No. 04/IT/2022/DSP/DAP

INFORME DE VERIFICACIÓN TÉCNICA DEL PROYECTO:

CONSTRUCCIÓN DE EDIFICIO DE AULAS 50 ANIVERSARIO DE LA
UNIVERSIDAD NACIONAL DE CIENCIAS FORESTALES, PERÍODO 2019

**UNIVERSIDAD NACIONAL DE CIENCIAS FORESTALES
UNACIFOR**

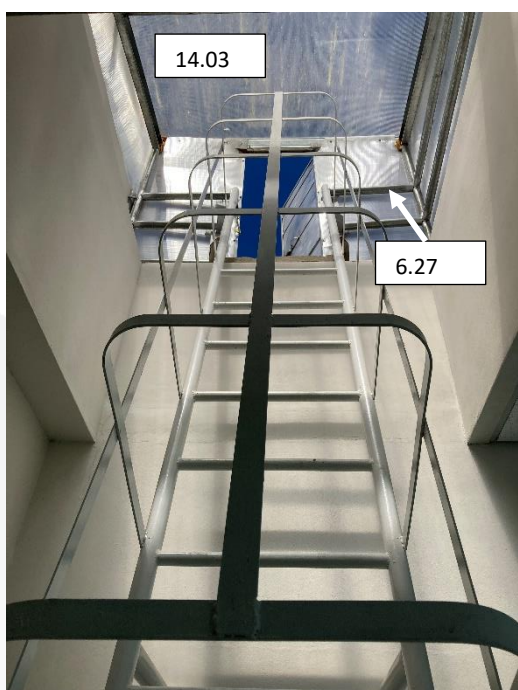
6.27	Barandal de acero inoxidable en rampa y <u>gradas hacia azotea</u>	ML	45.76	L4,445.93	L203,445.76	Actividades por las cuales estaría formada la garita de salida en gradas hacia azotea

14.03	<u>Estructura y cubierta de policarbonato</u> espesor 6mm <u>doble pared</u> <u>traslúcida en gradas hacia azotea</u>	GLOBAL	1.00	L6,186.30	L6,186.30

De acuerdo a ficha de costos presentada por la Empresa encargada de la ejecución del contrato, la garita en gradas a la azotea, estaría conformada por las actividades 6.27 y 14.03, donde se establece que el barandal de acero inoxidable incluye las gradas hacia azotea y la estructura y cubierta de policarbonato doble pared traslúcida está en las gradas hacia azotea, sin embargo si la garita no pertenece a las actividades mencionadas, la cantidad de obra sería restada de las actividades 6.27 y 14.03 y se sumaría al monto señalado en el Hallazgo #3.

LIBRAMIENTOS MÍNIMOS HORIZONTALES DE LINEAS DE DISTRIBUCIÓN PARALELAS A EDIFICIOS, CASAS Y VEGETACION

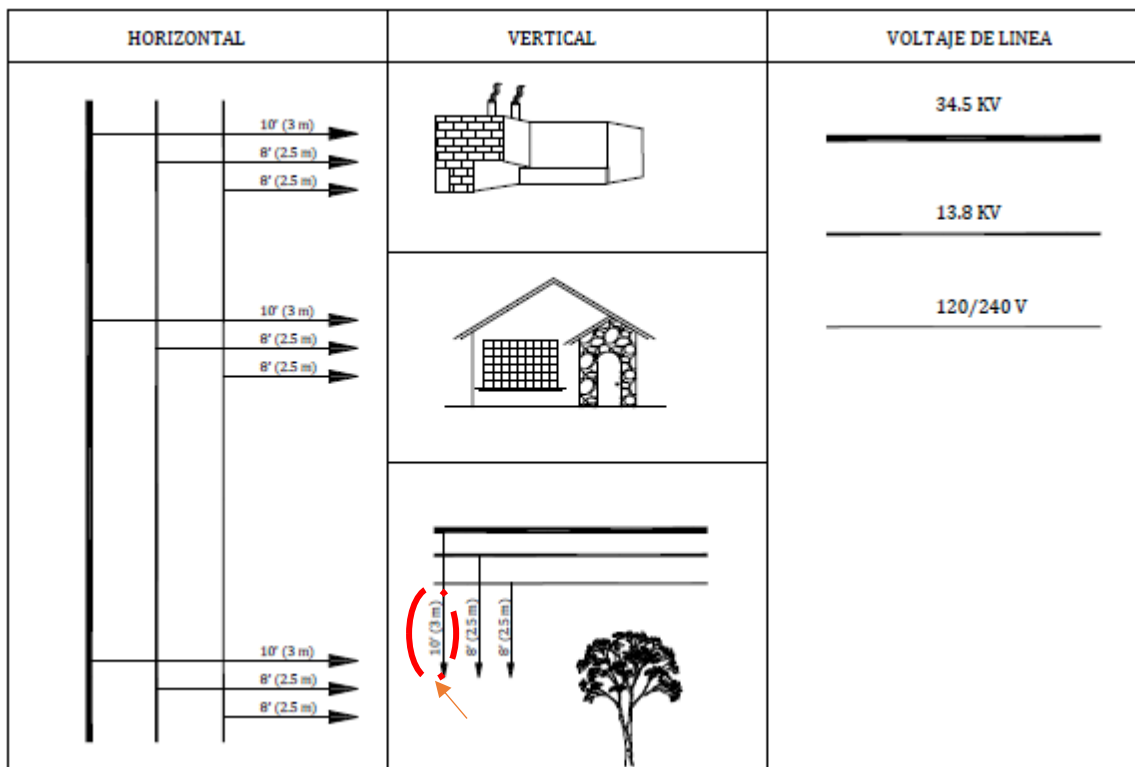
La respuesta enviada por la UNACIFOR no desvanece el hallazgo enviado por este Ente Contralor del Estado, aún y cuando la línea primaria y el parqueo ya existían y no se cumplía con los valores de libramiento, es de nuestra consideración que se debió tomar en cuenta éstos detalles y buscar una mejor opción para poder anexar la parte de su diseño a la línea ya existente que no cumplía con las normas de construcción de la ENEE.
